监理工程师通知单

工程名称：华直当阳市庙前镇 4*20MWp 地面分布式农光互补光伏发电项目

编号：HZDYM-Q-CZZH-TZ-089

事由：关于光伏区施工质量相关事宜

问题照片汇总

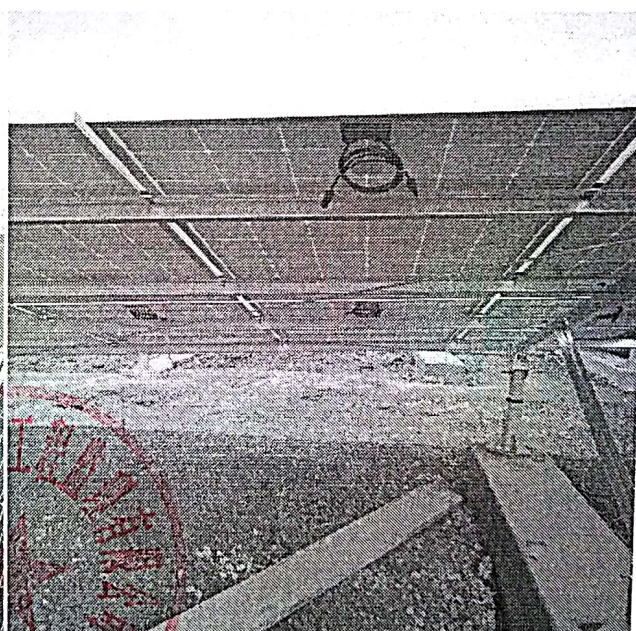
组件表面有划痕

组件安装不在同一水平面

组件之间遮阴

接线盒位置错误

以上存在问题必须及时整改到位，整改完成后施工单位项目部组织自行检查，检查合格后报项目监理机构验收，否则该部分工程量项目监理机构有权不予计量。请将施工整改结果于 2019 年 1 月 9 日前回复本项目监理机构。
